Ministero dell'Ambiente e della Sicurezza Energetica

Parere n. 418 del 17 marzo 2023

Progetto:	<p>Procedura di valutazione d'impatto ambientale ai sensi dell'art. 27 del D.Lgs 152/2006 e ss.mm.ii.</p> <p>Progetto di un impianto eolico di produzione di energia elettrica di tipo eolico costituito da 7 aerogeneratori da 6 MW di potenza nominale, per una potenza complessiva installata di 42 MW nei comuni di Contessa Entellina (PA), Santa Margherita di Belice (AG) e Sambuca di Sicilia (AG) in località "Costiere", con opere accessorie, compreso sistema di accumulo con batterie a ioni di Litio.</p> <p>ID_VIP: 6112</p>
Proponente:	<p>REPOWER RENEWABLE S.p.A.</p>

ID_VIP: 6112 Istruttoria VIA di un impianto eolico di produzione di energia elettrica costituito da 7 aerogeneratori da 6 MW di potenza nominale, per una potenza complessiva installata di 42 MW nei comuni di Contessa Entellina (PA), Santa Margherita di Belice (AG) e Sambuca di Sicilia (AG) in località "Costiere", con opere accessorie, compreso sistema di accumulo con batterie a ioni di Litio.
Proponente: Repower Renewable S.p.A.

Figura 2: Interferenza degli aerogeneratori dell'impianto eolico denominato "Contessa" con il progetto "Costiere".

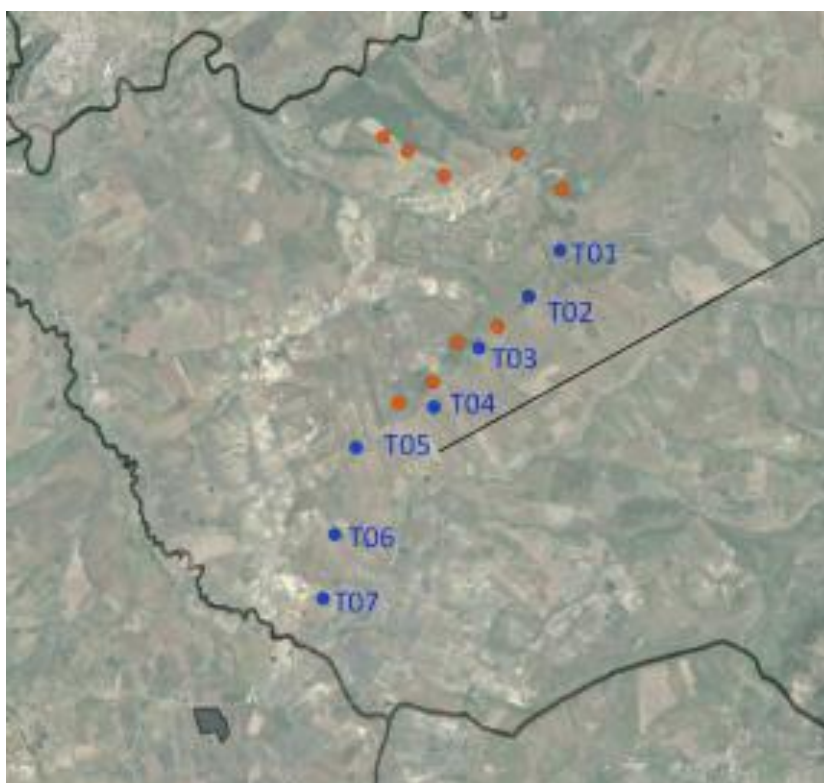
- Si rileva come criticità l'impossibilità di coesistenza dell'impianto eolico in progetto, anche nella sua seconda configurazione (definita all'interno della documentazione integrativa), con il progetto della società RWE Renewables Italia S.r.l. "Progetto per l'installazione di un impianto eolico denominato "Contessa", costituito da 10 aerogeneratori di potenza unitaria pari a 6 MW, per una potenza complessiva pari a 60 MW, e delle relative opere elettriche connesse da localizzarsi nei territori comunali di Contessa Entellina (PA), S. Margherita Belice (AG), Montevago (AG) e Partanna (TP)" che ha ricevuto Parere positivo con prescrizioni dalla CTVA il 27/06/2022. Tale sovrapposizione riguarda tre aerogeneratori dell'impianto Repower Renewable (codice T02-T03-T04) e 5 aerogeneratori della RWE denominati PECO-01 PECO-02 PECO-03 PECO-04 PECO-05.
